第3編 準備書作成までの経緯

第1章 方法書（再実施）の手続の概要

第2章 方法書（再実施）に対する知事、住民等の意見と事業者の見解

表3.2.3-1(1) 方法書（再実施）に対する関係市長（佐久市長）の意見と事業者の見解

表3.2.3-1(8) 方法書（再実施）に対する関係市長（佐久市長）からの意見及び事業者の見解

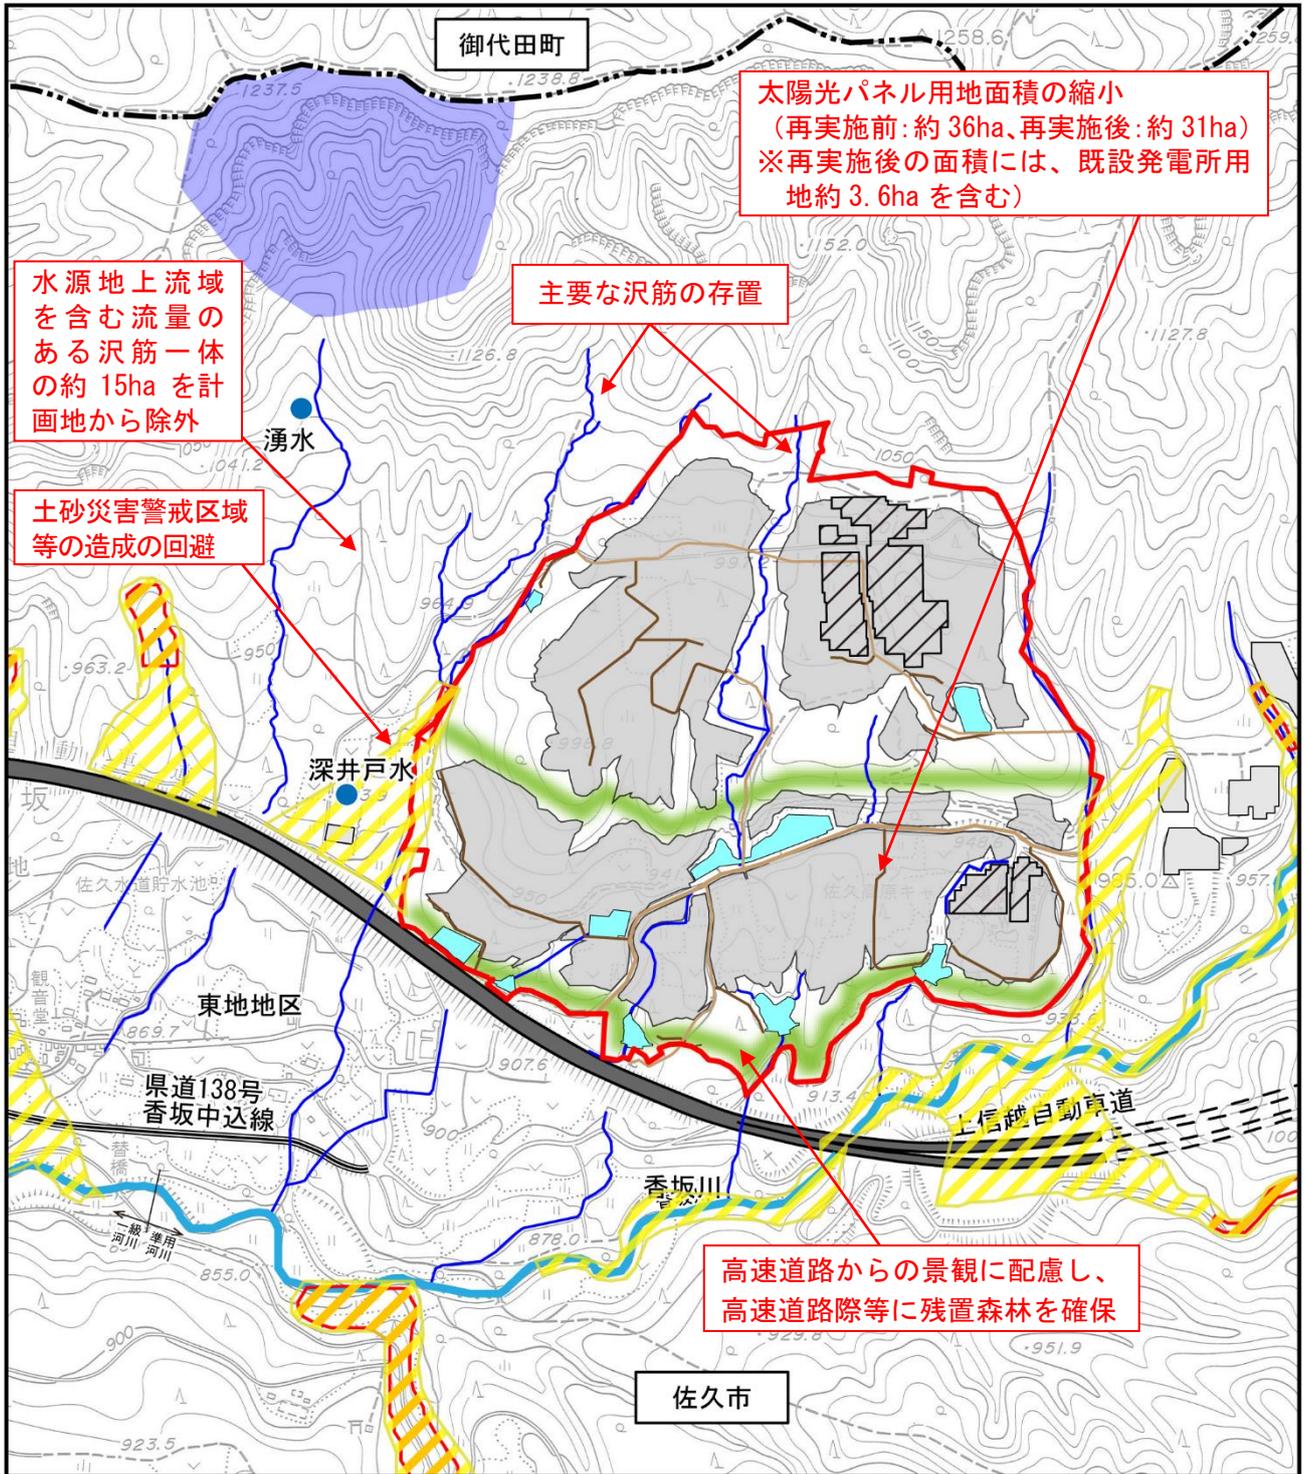
No.	項目	意見	事業者の見解
18	p. 289 第4章 2.3 表 4.2-3(5) 配慮書に対する関係市長（佐久市長）の意見と事業者の見解 17	<p>本事業の実施による香坂川の影響等の調査を行うこと、その時期は定期的な調査のみならず台風などの豪雨時も調査を行う計画とする、としている。</p> <p>佐久市に甚大な被害をもたらした令和元年東日本台風の際は調査を行ったのか。</p> <p>調査していた場合、どのような結果となったのか。</p>	<p>香坂川等の流量調査については、令和元年東日本台風（台風19号）の際も調査を行っております。その結果は、準備書において明らかにしました（「第1編 第4章 5水質」参照）。</p>
19	p. 321 第4章 5.2 方法書までの事業内容の具体化の過程における環境保全に係る検討の経緯	<p>p. 87 において、造成地と土砂災害警戒区域・土砂災害特別警戒区域との位置関係が示され、p. 321 では「地形・地質（土地の安定性）の影響に配慮し、これらの区域は造成範囲から外す方針とした」と記されている。しかし、パネル用地と土砂災害警戒区域の最も近い所では、約 10m程度しか離れていない。これでは、文字通り「土砂災害警戒区域等の回避」を行っただけであり、防災上の懸念が解消されたことにはならないと考える。計画地が高速道路の上方に位置していることも加味し、どのような対策を取るのか示すこと。</p>	<p>事業計画地の東西の敷地境界沿いの一部には、「土砂災害防止法」に基づく土砂災害特別警戒区域（土石流）及び土砂災害警戒区域（土石流）に指定されている区域があるため、造成計画上の配慮としてこれらの区域を造成範囲から外す方針としたところ。</p> <p>地形・地質（土地の安定性）の予測評価にあたっては、計画地における地質ボーリングや現地踏査による地形や危険個所の状況等の調査結果を踏まえ、土質工学的手法により調整池堤体の安定計算等を行いながら進めております。その内容は、準備書において明らかにしました。</p> <p>なお、ご指摘のご懸念への対策の詳細については、長野県・佐久市関係各所、高速道路の管理者である東日本高速道路株式会社と適切に協議しております。現時点においては、東日本高速道路株式会社との協議の結果、同社の地すべり対策事業に影響する可能性がある高速道路北側のNo. 5、No. 6の調整池については遮水構造とすることが望ましいと考え計画に反映しています（p. 1.1-22～23、29～32参照）。</p>

図 3.3.1-1(2) 環境保全に係る検討の経緯【準備書時点】

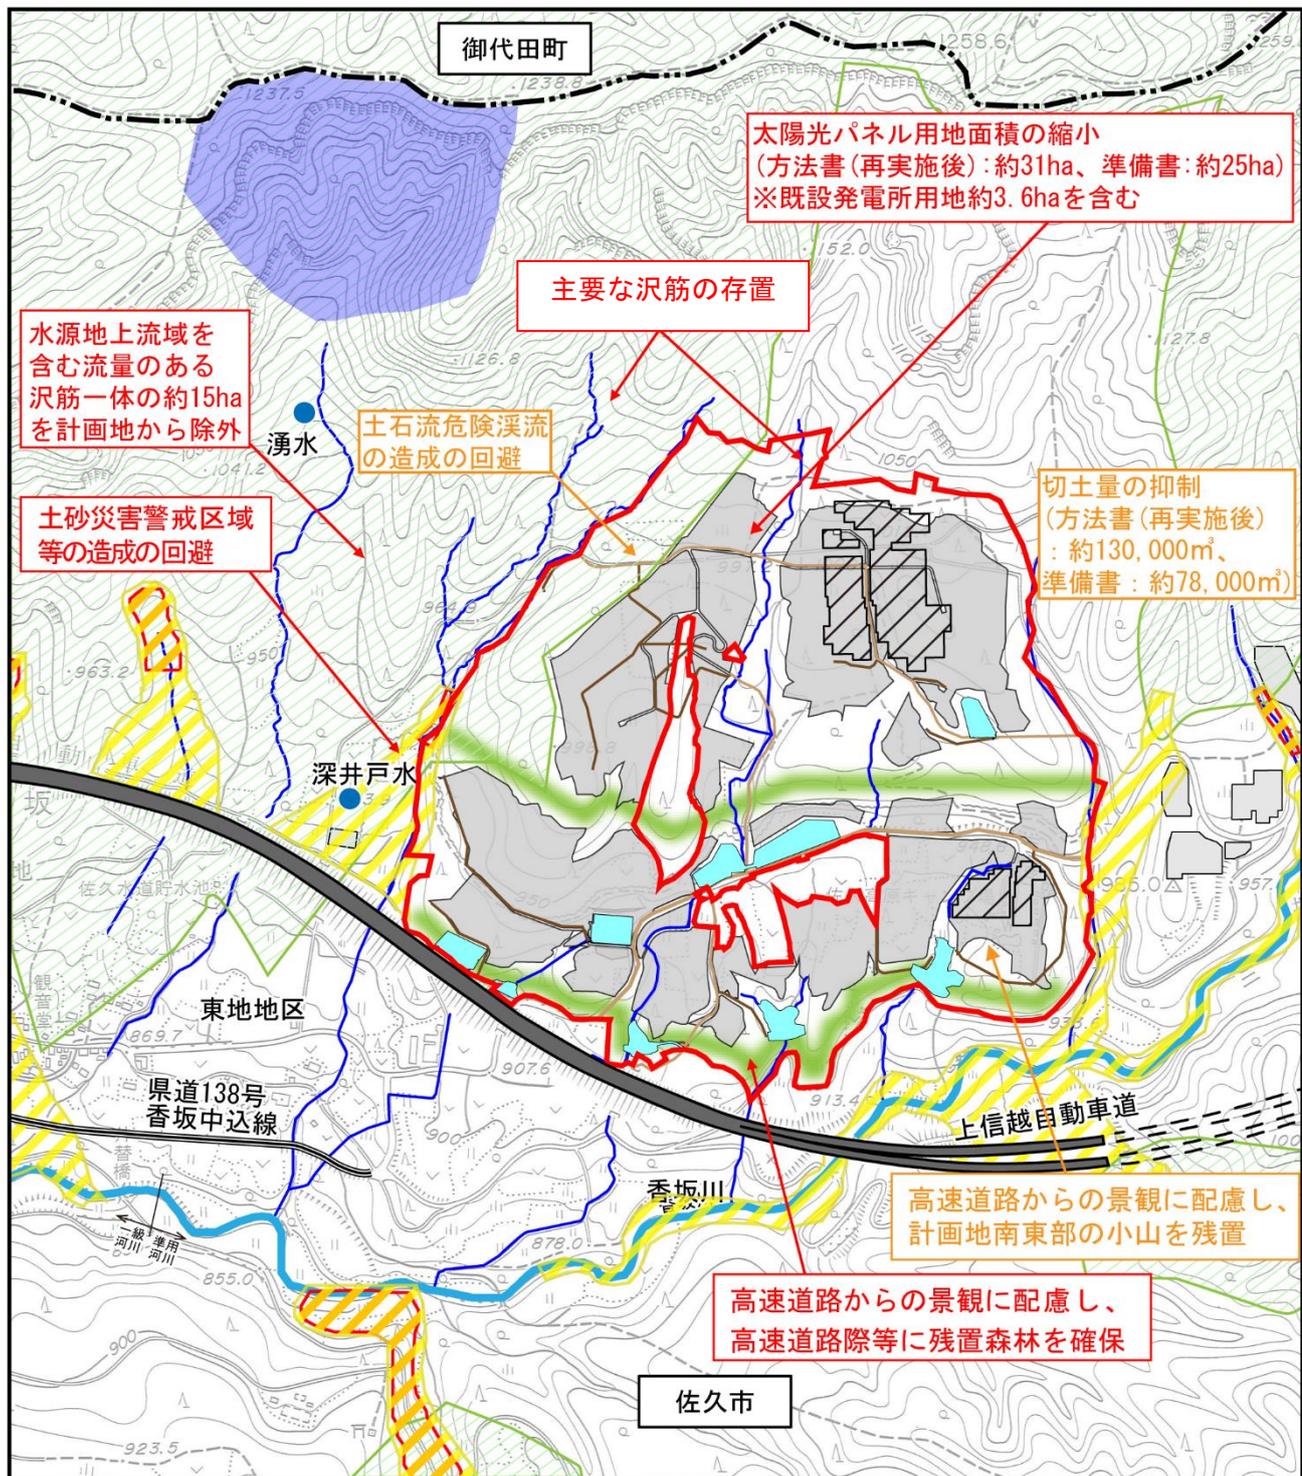
方法書（再実施）に対する住民等、関係市長（佐久市長）及び長野県知事の意見等を踏まえ、以下の点に配慮し、準備書の事業内容（造成範囲、パネル配置等）を具体化した（方法書の再実施の環境保全の検討の経緯との比較を含み図3.3.1-1(1)～(2)参照）。なお、方法書（再実施）時点までの検討した環境配慮の内容は、「第2編 方法書作成までの経緯 第5章 2」（p.2-47～2-53参照）に示したとおりである。

- ・方法書（再実施）時点では、計画地の東西の敷地境界沿いの一部に「土砂災害防止法」に基づく土砂災害特別警戒区域（土石流）及び土砂災害警戒区域（土石流）に指定されている区域があるため、地形・地質（土地の安定性）の影響に配慮し、これらの区域は造成範囲から外す方針としていたが、さらに、計画地の西側の敷地境界沿いの一部に「土石流危険渓流」に該当している区域があるため、佐久市が策定した「太陽光発電設備の設置等に関するガイドライン」に準拠し、「土石流危険渓流」に該当するエリアは施設用地（太陽光パネル用地）から外す方針とした。
- ・造成にあたって、方法書（再実施）においては、最大切土高11mとし、計画地の大部分においては、切土高は3m以内とする計画をしてきたが、準備書においては、森林土壌を保全すべく極力伐根及び造成を行わず、現況地形を活かす計画とし、切土高の大きい区域を施設用地（太陽光パネル用地）から除外したほか、切土高を基本的に表土厚相当と想定（調整池等一部区域を除く）することにより、切土量を抑制した（方法書（再実施）時点：約130,000m³、準備書時点：約78,000m³（内調整池掘削量約55,000m³））。
- ・前述のとおり、土石流危険渓流に該当するエリアや切土量の抑制のため切土高の大きい区域を施設用地（太陽光パネル用地）から除外したこと等に伴い、太陽光パネル用地面積を縮小した（方法書（再実施）時点：約31ha、準備書時点：約25ha。共に約3.6haの既設の太陽光パネル用地面積を含む）。

太陽光パネル用地面積の縮小
 (方法書(再実施後):約31ha、準備書:約25ha)
 ※既設発電所用地約3.6haを含む

水源地上流域を含む流量のある沢筋一体の約15haを計画地から除外

土石流危険渓流の造成の回避

土砂災害警戒区域等の造成の回避

切土量の抑制
 (方法書(再実施後):約130,000m³、準備書:約78,000m³)

高速道路からの景観に配慮し、計画地南東部の小山を残置

高速道路からの景観に配慮し、高速道路際等に残置森林を確保
